<b>Bezeichnung:</b>	<b>Änderung des Flächennutzungsplanes im Bereich des Bebauungsplanes „Feuerwehr Dautphetal Mitte“; hier: Entwurfs- und Offenlegungsbeschluss gemäß § 3 Abs. 2 BauGB</b>
Antragsteller/in:	Bürgermeister
Anlagen(n)	1. Beschlussempfehlungen FNP-Änderung FW Dautphetal-Mitte

### Änderung des Flächennutzungsplanes im Bereich des Bebauungsplanes

**Bauleitplanung der Gemeinde Dautphetal, Ortsteil Dautphe  
Bebauungsplan „Feuerwehr Dautphetal Mitte“ sowie Änderung des  
Flächennutzungsplanes in diesem Bereich**

Anlage  
Planwerk der Sparte Hochspannung

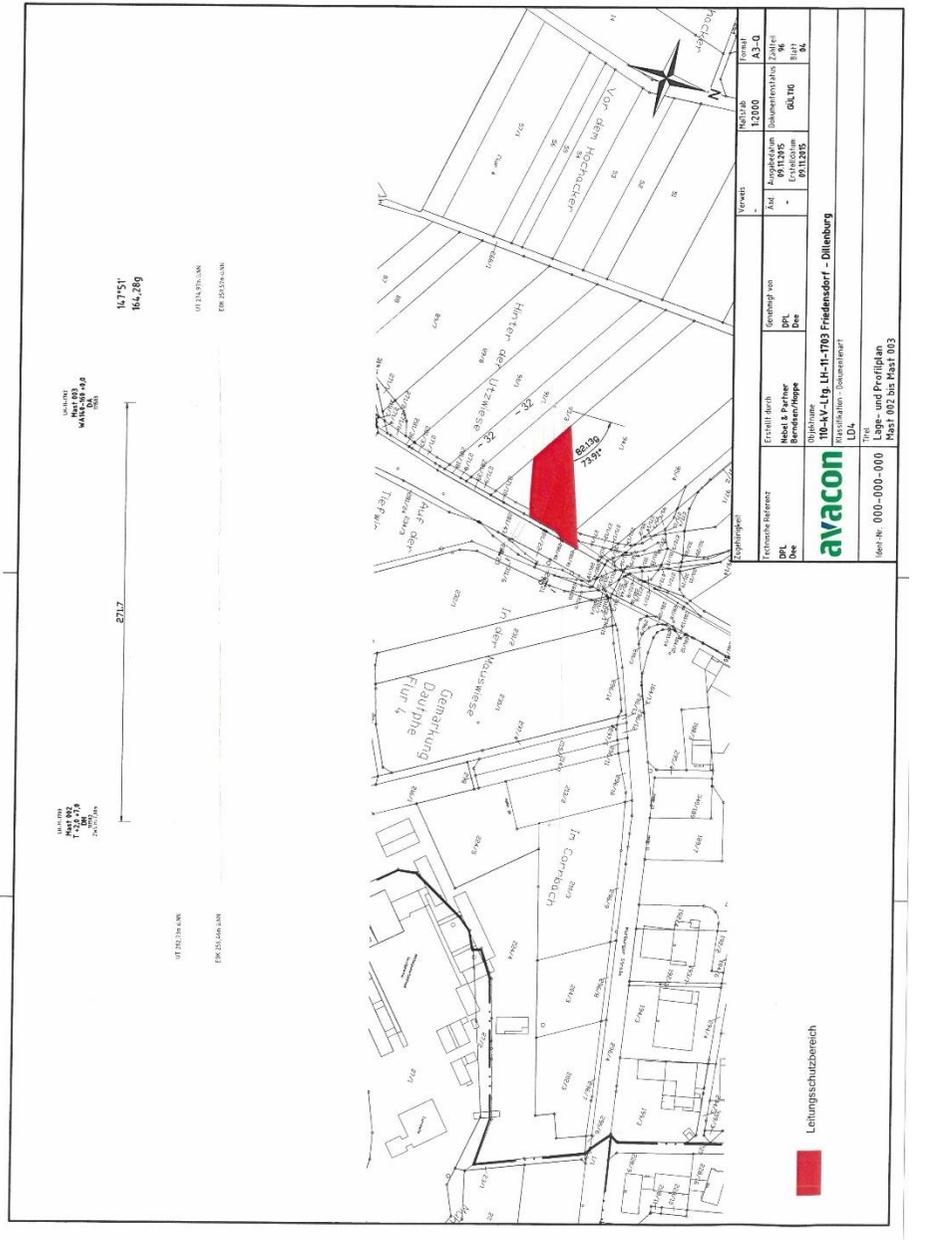
Die Lage der 110-kV-Hochspannungsfreileitung sowie die Breite des Leitungsschutzbereiches entnehmen Sie bitte dem beigefügten Planwerk der Sparte Hochspannung. Der Leitungsschutzbereich ist graphisch im Bebauungsplan darzustellen.

Arbeiten und geplante Bebauungen innerhalb des Leitungsschutzbereiches unserer 110-kV-Hochspannungsfreileitung sind grundsätzlich im Detail mit uns abzustimmen. Innerhalb des Leitungsschutzbereiches sind die zulässigen Arbeits- und Bauhöhen begrenzt.

**zu 1.: Der Hinweis auf die 110kV-Hochspannungsfreileitung wird zur Kenntnis genommen, gemäß § 5 Abs. 4 BauGB nachrichtlich übernommen und auf der Plankarte des Bebauungsplanes aufgeführt bzw. in der Begründung als Hinweis ergänzt.**

**zu 4.: Die nachfolgenden Hinweise werden zur Kenntnis genommen und gemäß § 5 Abs. 4 BauGB nachrichtlich übernommen und auf der Plankarte des Bebauungsplanes aufgeführt bzw. in der Begründung ergänzt. Auf der Plankarte des Bebauungsplanes ist speziell der Leitungsverlauf, die Schutz- und Abstandzonen sowie die Höhenbeschränkungen für die Gebäude im Bereich der Freileitung aufzunehmen.**

Anlage

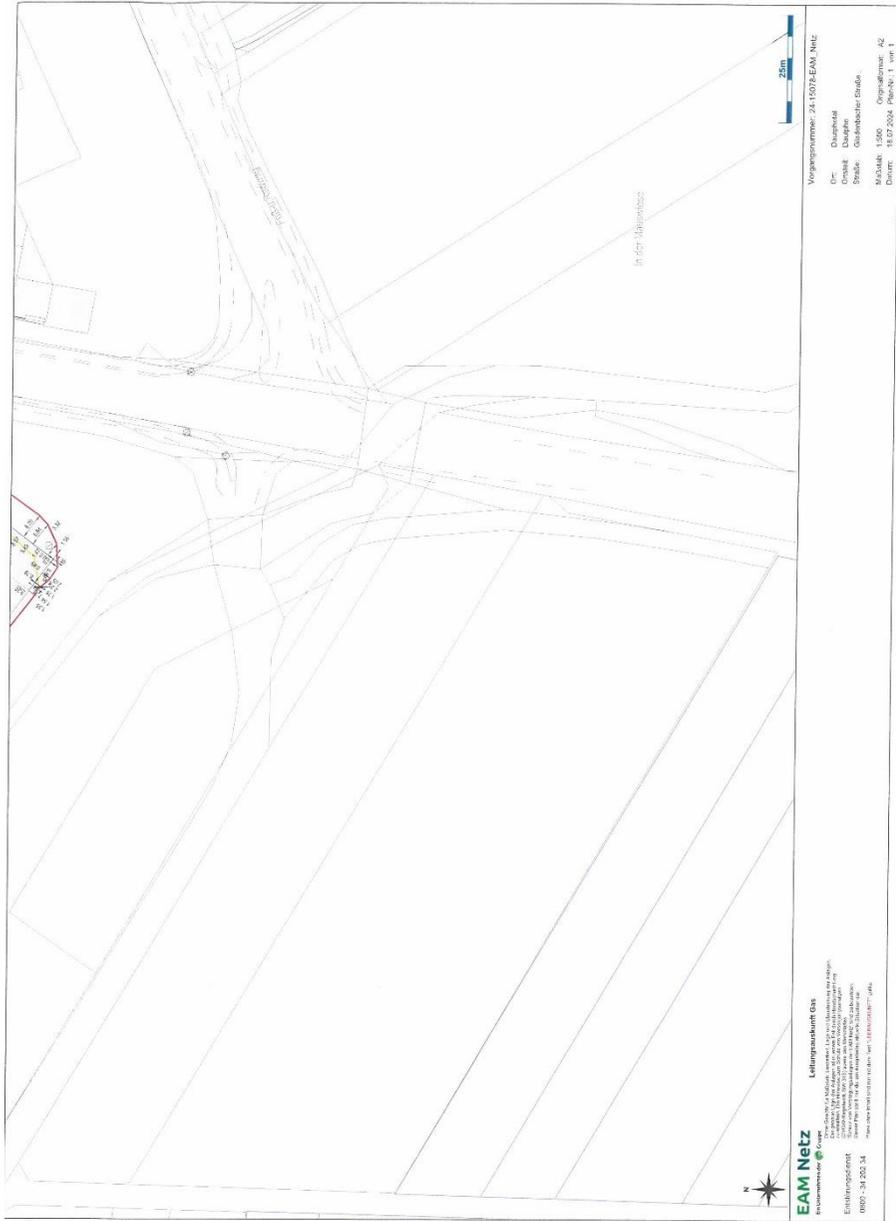
Wir senden Ihnen einen Ausschnitt unserer Pläne, aus denen Sie die ungefähre Lage der jeweiligen Versorgungsleitung entnehmen können. Die Planangaben erfolgen ohne Gewähr. Die Pläne sind ausschließlich für Planungszwecke zu verwenden. Eine Weitergabe an Dritte ist unzulässig.

Die ungefähre Lage der vorhandenen Stromversorgungsleitungen (Mittelspannungs-, Niederspannungs-, und Straßenbeleuchtungskabel) entnehmen Sie bitte der Planunterlage.

Die Lage der vorhandenen Erdgasversorgungsleitungen ist aus den Planunterlagen ersichtlich.

**zu 2.: Der Hinweis wird zur Kenntnis genommen und die Leitungsverläufe werden gemäß § 5 Abs. 4 BauGB nachrichtlich übernommen und auf der Plankarte des Bebauungsplanes aufgeführt bzw. in der Begründung ergänzt.**
